Ministero della Transizione Ecologica

Oggetto: [ID_VIP: 8357] Valutazione preliminare ai sensi dell'art.6, comma 9 del D.Lgs.152/2006 relativa al Progetto “Declassamento Rete Potenza – Tito e opere connesse”

Proponente: Snam Rete Gas S.p.A.
Comunicazione esito valutazione.

Figura 1 – Localizzazione degli interventi (in rosso gli interventi soggetti a Vincolo Paesaggistico)

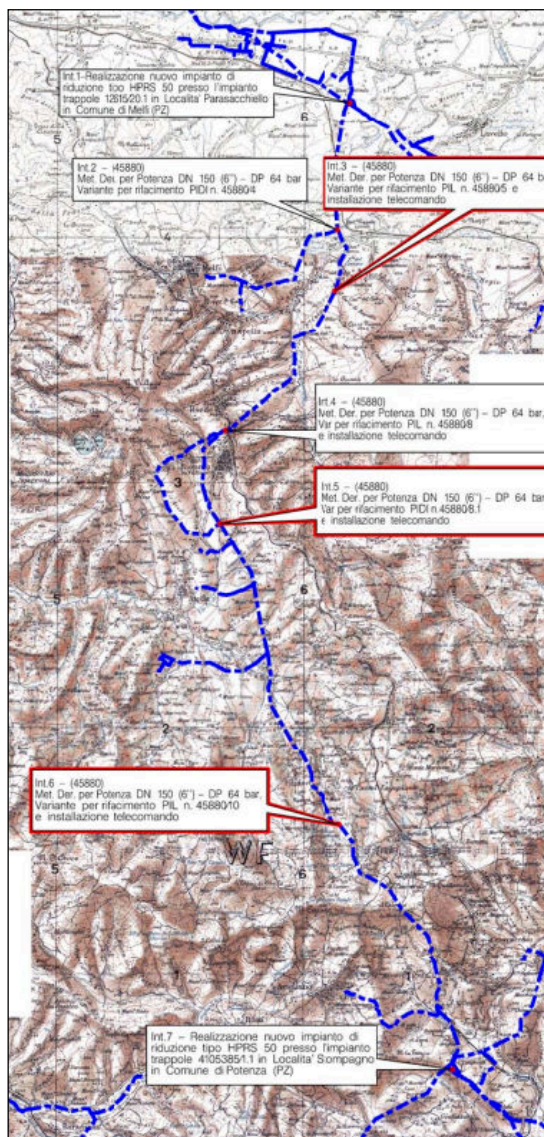
Come riportati nel dettaglio nel precedente paragrafo, valutata la documentazione allegata all'istanza, si rileva che gli interventi di adeguamento tecnico sopra descritti e oggetto della presente valutazione preliminare sono sostanziali, riguardano una porzione di territorio vasta e in taluni casi sono evidenti le interferenze con la vincolistica a vari livelli. Inoltre, sono motivati da esigenze di servizio, non ai fini del miglioramento delle prestazioni ambientali delle opere nel complesso.

Pertanto, la valutazione non può essere condotta nell'ambito di un procedimento “pre-screening” ex art. 6, comma 9, che generalmente si connota quale procedimento speditivo solidamente ancorato in valutazioni ambientali già effettuate, condizione quest'ultima non verificata in quanto non risulta che tali opere stato precedentemente oggetto di valutazioni ambientali. In ragione di quanto sopra detto, non potendo escludere con ragionevole certezza la presenza di potenziali impatti significativi e negativi connessi agli interventi sopra citati, si ritiene che gli adeguamenti tecnici di cui trattasi richiedano una valutazione ambientale secondo le disposizioni di cui all'art. 19 del D.Lgs. 152/2006.
